Informação Técnica

MODELO : TC-29A11/ TC-29G11 / TC-29A12 e TC-29G12

SINTOMA: EFEITO ALMOFADA (Pin Cushion) e CUNHARITY (variação da largura com a variação do brilho)

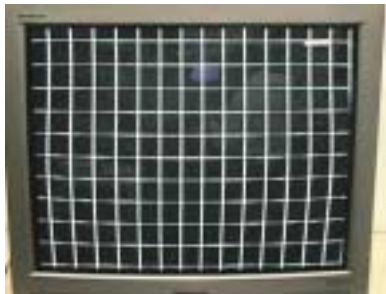
- 1) **Pin cushion** – Para melhorar o efeito almofada, substituir os seguintes resistores SMD:

R758 de ERJ6GEYJ183V (**18K ohms**) ---> ERJ6GEYJ393V (**39K ohms**)

R759 de ERJ6GEYJ222V (**2,2K ohms**) ---> ERJ6GEYJ152V (**1,5K ohms**)

- 2) **Para melhoramento do efeito cunharity** (variação da largura conforme a variação do brilho – quando está numa cena escura e muda para uma cena clara, a largura aumenta). Neste caso substituir os seguintes capacitores de alta tensão:

C563 de ECWH12H123JS (**Capacitor polipropileno 12 nF/1250V**) para ECWH12H103JS (**Capacitor polipropileno 10 nF/1250V**) ou CWH16103JVB (**Capacitor polipropileno 10 nF/1600V**).

C565 de sem componente para ECKW3D152JBP (**Capacitor Cerâmico 1500 pF/ 2 KV**)
